柏崎刈羽原子力発電所 6 号炉及び 7 号炉

敷地内の断層に関するコメント回答

平成 27 年 5 月 22 日

東京電力株式会社

F₅-1A (F₅断層の薄片) の分析結果その1

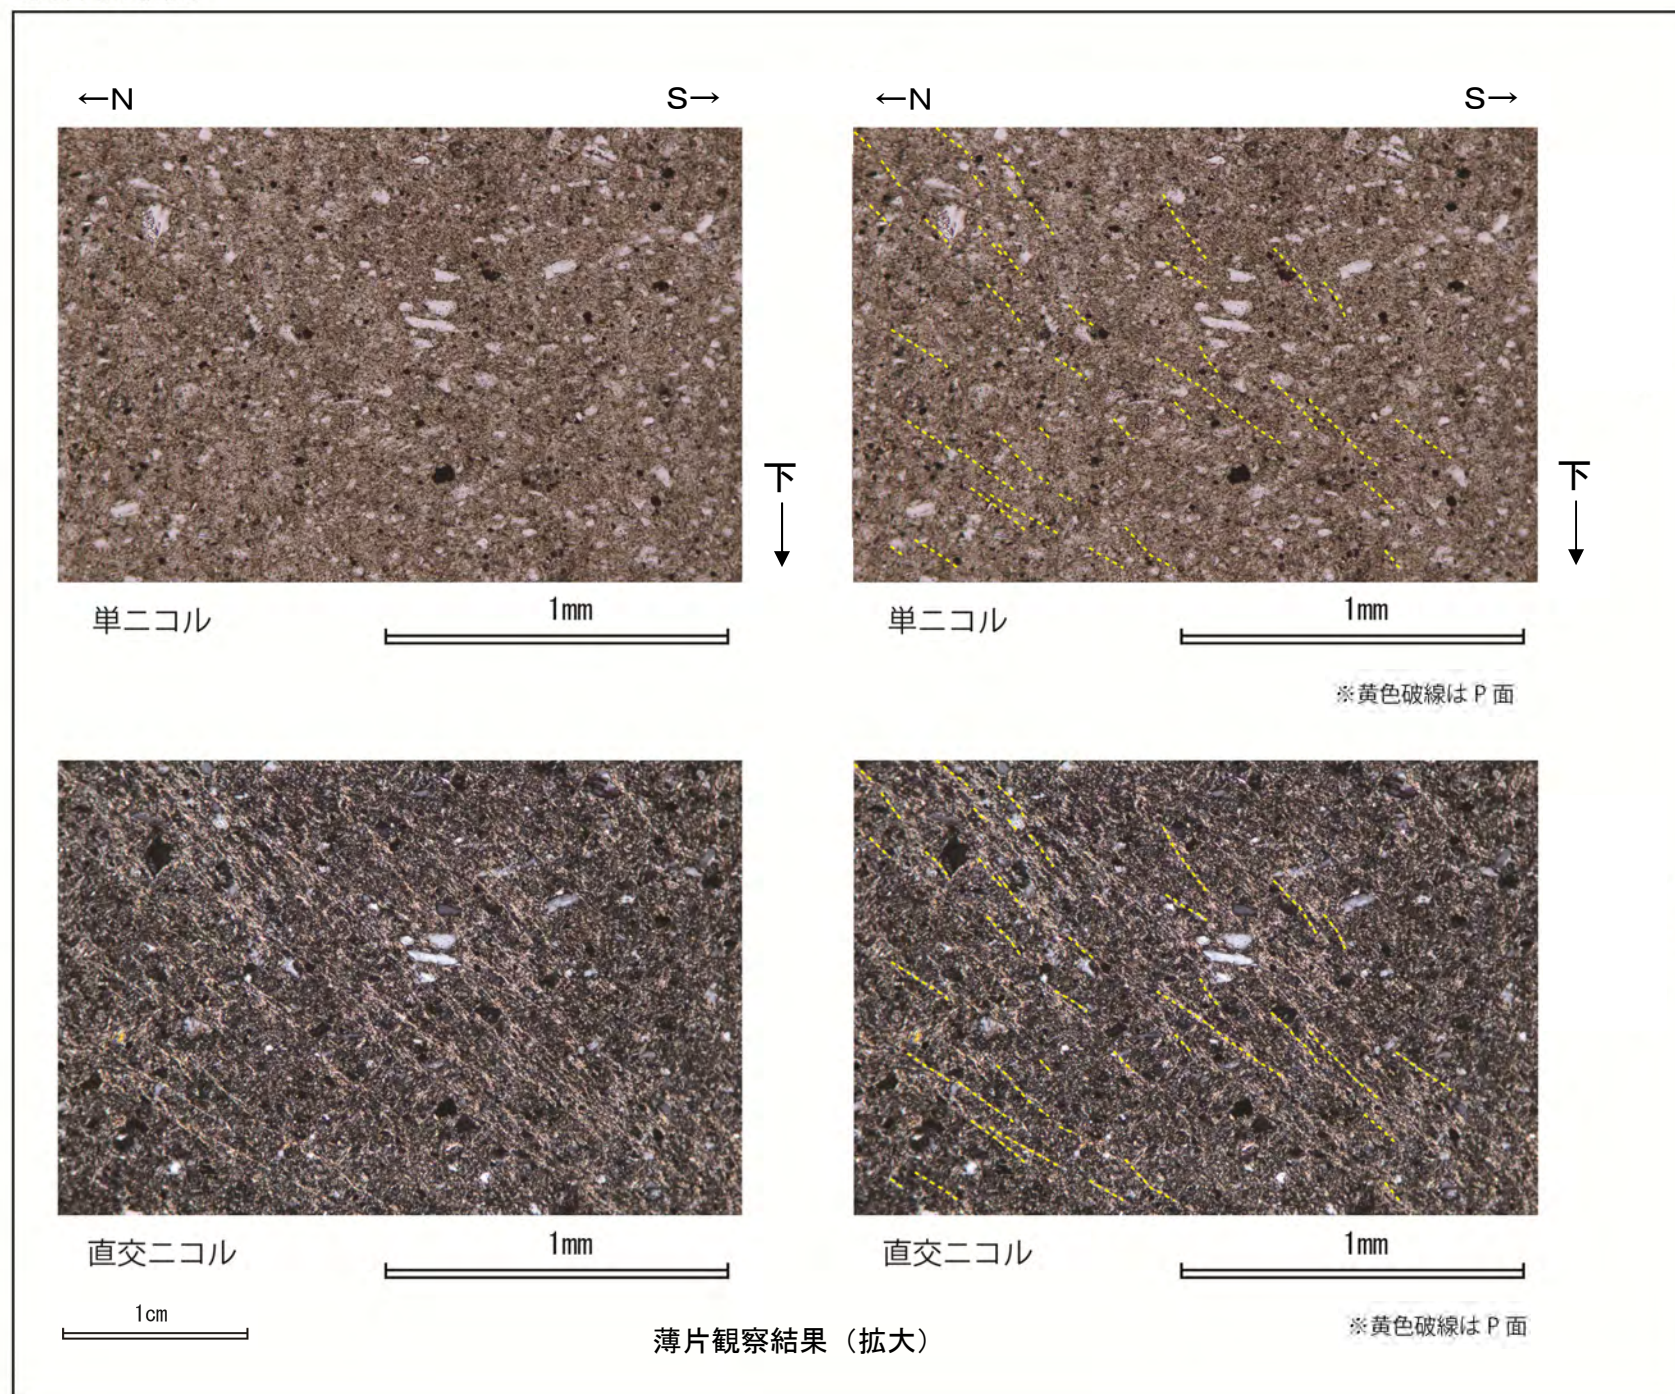
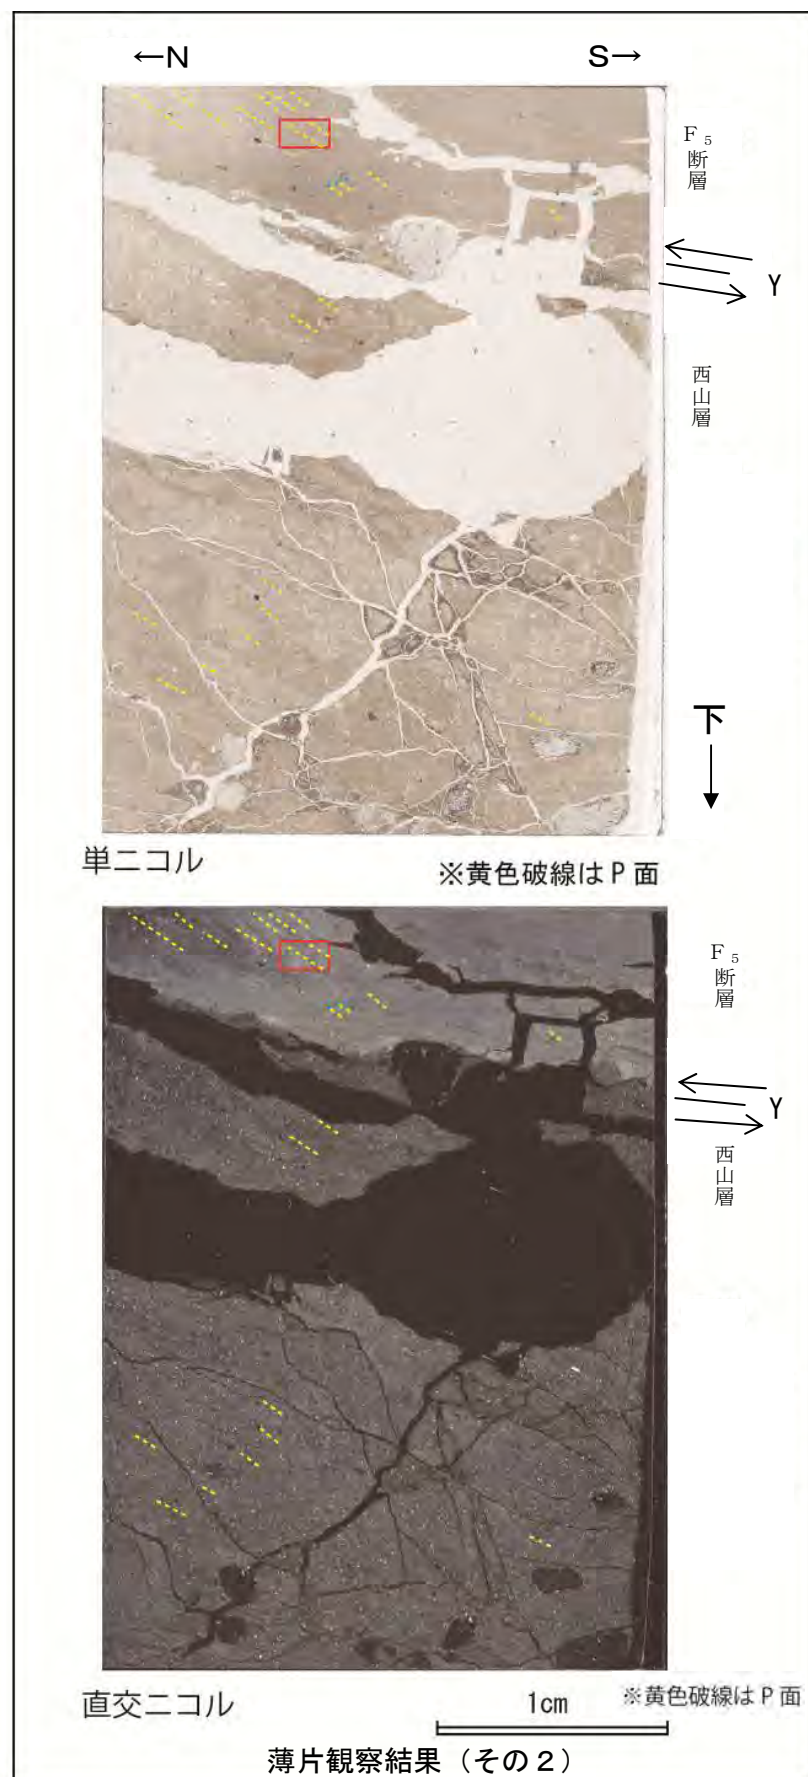
場所	コメント		コメントを踏まえた調査目的	試料番号	追加検討項目
F5立坑	1	F ₅ 断層, 低角度断層の薄片観察の結果を説明すること。	F ₅ 断層と低角度断層の運動像の確認	F5-1 低角度1	<ul style="list-style-type: none"> ・詳細観察 ・糸線観察 ・CT画像分析 ・研磨片, 薄片観察

○F₅断層粘土部に認められるS下がりの系統的な粘土鉱物の配列はP面と判断され、断層面との配置から、上盤側がN方向へ向かう逆断層変位が推定される。
